府民公募型整備事業 ( 府民提案型 < 既要望 > )

府民公募型整備事業（既要望）技術審査一覧【京都市地域】

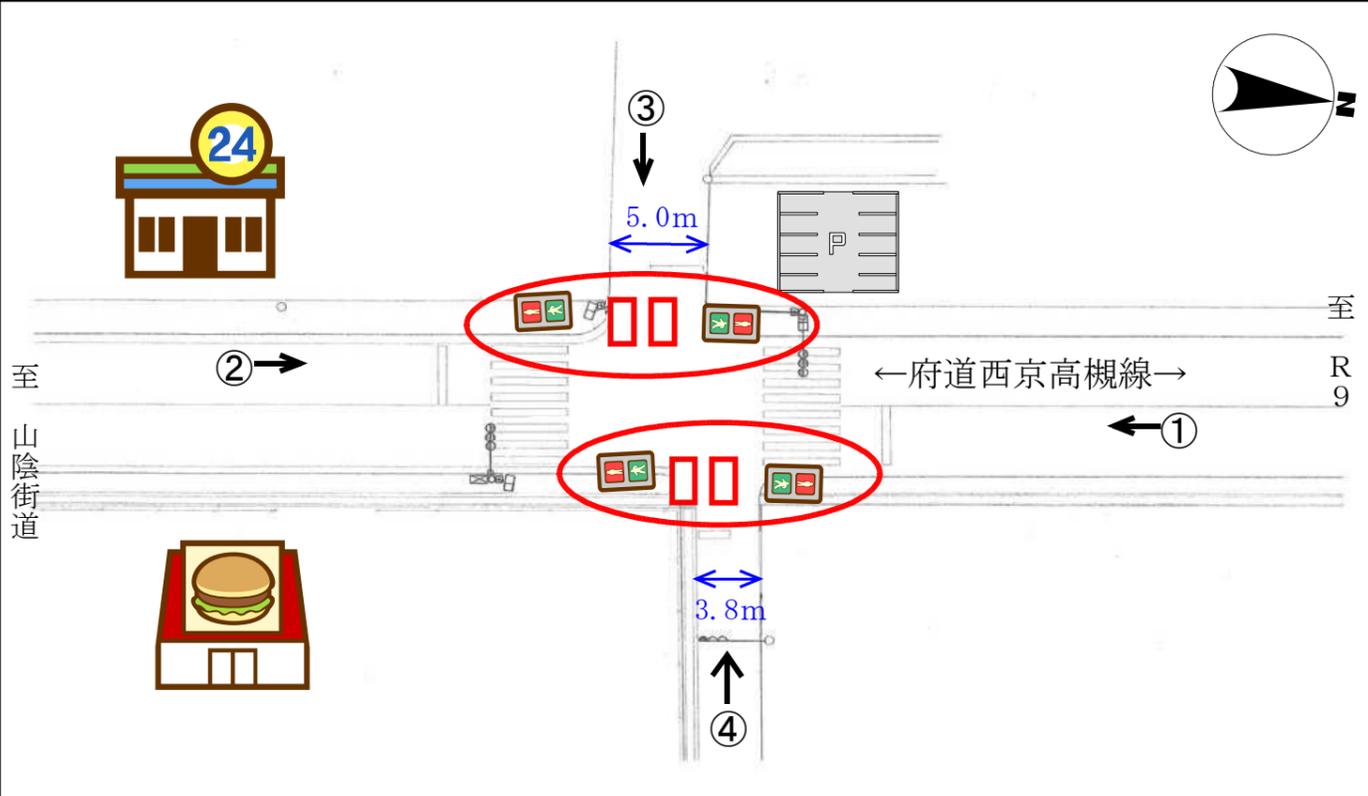
<p>整理番号</p>	<p>31</p>	<p>写真</p>	
<p>交通安全施設</p>	<p>信号機 (歩行者灯器増設)</p>	<p>①</p> 	<p>②</p> 
<p>所在地</p>	<p>京都市山科区勸修寺西北出町 勸修寺今熊野道近畿生コン北側道交差点</p>	<p>③</p> 	<p>④</p> 
<p>現在の状況</p>	<ul style="list-style-type: none"> <li>・ 主道路の交通量の多い交差点に設置された信号機</li> <li>・ 車両灯器のみが設置されている。</li> <li>・ 店舗が立ち並んでいる。</li> </ul>		
<p>要望内容</p>	<p>児童の通学路になっており、交差点を右左折してくる車で危険。歩行者灯器の増設を要望 (受付番号53)</p>		
<p>位置図</p>			
<p>対応案</p>	<p>路肩に店舗出入り口などがあり、新たな信号機柱の建柱が困難であるため実施しない。</p>		
		<p>交差点図面</p>

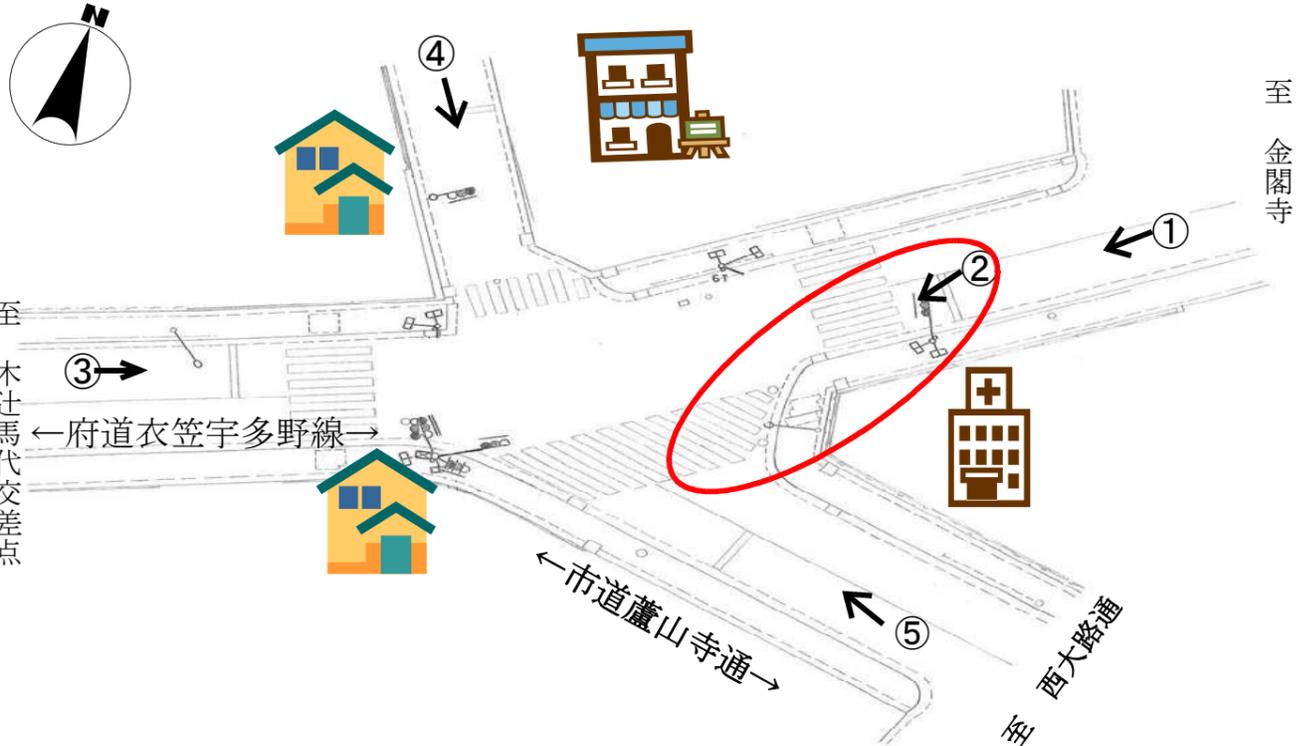
整理番号	32	写真		
交通安全施設	信号機 (歩車分離化)	① 	② 	③ 
所在地	京都市山科区東野八舞台町 西野道離宮道交差点			
現在の状況	<ul style="list-style-type: none"> <li>主・従道路ともに狭路の交差点に位置する。</li> <li>商業・住宅地が隣接している。</li> <li>山階南小学校の通学路になっている。</li> </ul>			
要望内容	通学路であるが、スピードを出して右左折して来る車があり危険である。歩車分離化を要望 (受付番号72)	④ 	⑤ 	⑥ 
位置図	 <p style="text-align: center;">交差点図面</p> 			
対応案	歩車分離にした場合、それぞれの待ち時間が長くなるため、現状より横断待機場所の確保が必要になるが、構造的に難しい。また、横断歩道相互の距離があるため、待ち時間だけが増加し、メリットが少ないため実施しない。
